**Verslag huishoudelijke elektrische installatie op laagspanning en zeer lage spanning****Algemeen:**

Referentie: 003-20260722-04	Datum controle: 22/07/2026
Keurder: 003

Eigenaar:	Van Rooy Eric	EAN-code:	541448820056678558
Adres installatie:	Maria Gorettistraat 19, 2400 - Mol	Nummer teller(s):	9133042012
		Distributienetbeheerder installatie:	Fluvius
Datum uitvoering installatie:	☒ Vóór 01/10/1981 ☐ Tussen 01/10/1981 en 01/06/2020 ☐ Vanaf 01/06/2020		
Type:	☒ Wooneenheid ☐ Niet-huishoudelijk ☐ PV ☐ Batterij ☐ Laadpaal

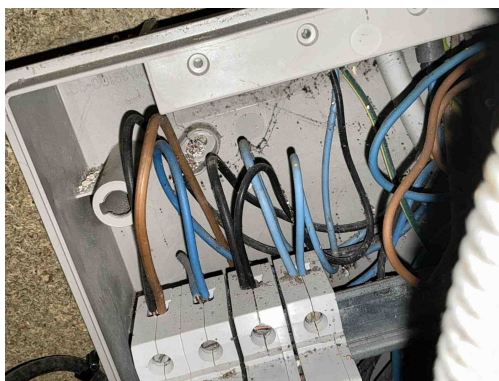
B06 - Het elektrisch verdeelbord heeft niet de minimale beschermingsgraad IPXX-B in een gewone ruimte (Boek 1: 4.2.2.3).

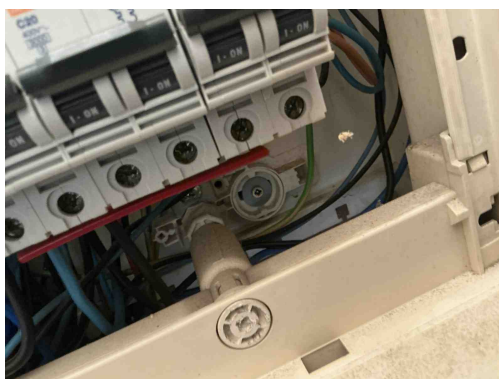
T21 - Het elektrisch materieel is niet geplaatst volgens de voorschriften van de fabrikant/ regels van goed vakmanschap . (Boek 1: 1.4.1.3)

Opmerking: Ophangvijzen bord niet afgedekt

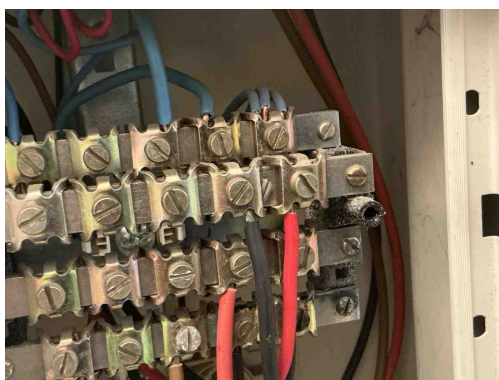
T21 - Het elektrisch materieel is niet geplaatst volgens de voorschriften van de fabrikant/ regels van goed vakmanschap . (Boek 1: 1.4.1.3)

Opmerking: Ophangvijzen bord niet afgedekt

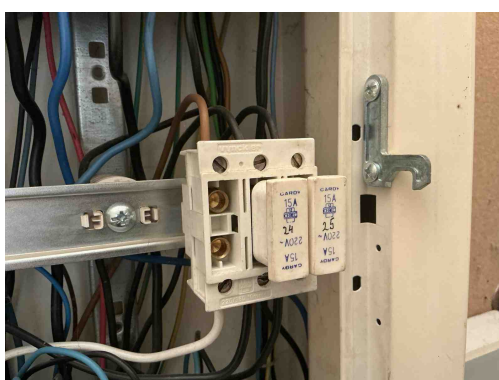
B16 - De interne soepele geleiders zijn niet aan beide uiteinden voorzien van samenknijpende hulzen of evenwaardig (Boek 1: 5.3.5.5).

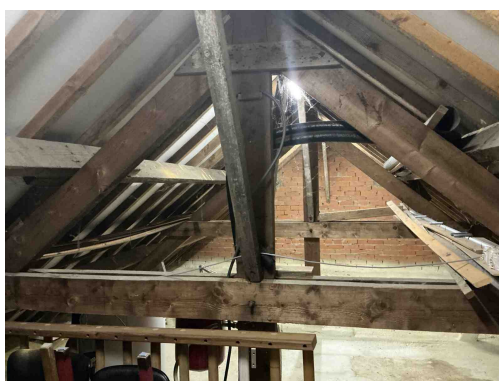
T09 - Bepaalde contactdozen en/of schakelaars zijn beschadigd (Boek 1: 1.4.1.3).

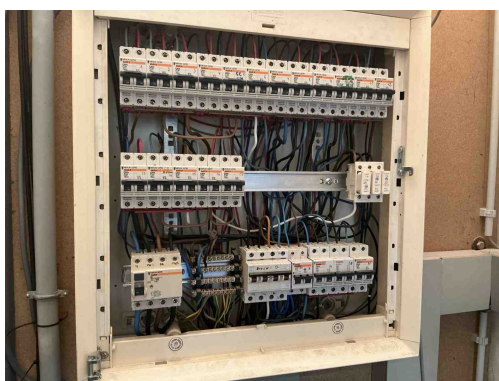
C13 - Onvoldoende bevestiging van de leiding(en) (Boek 1: 5.2.9.5).
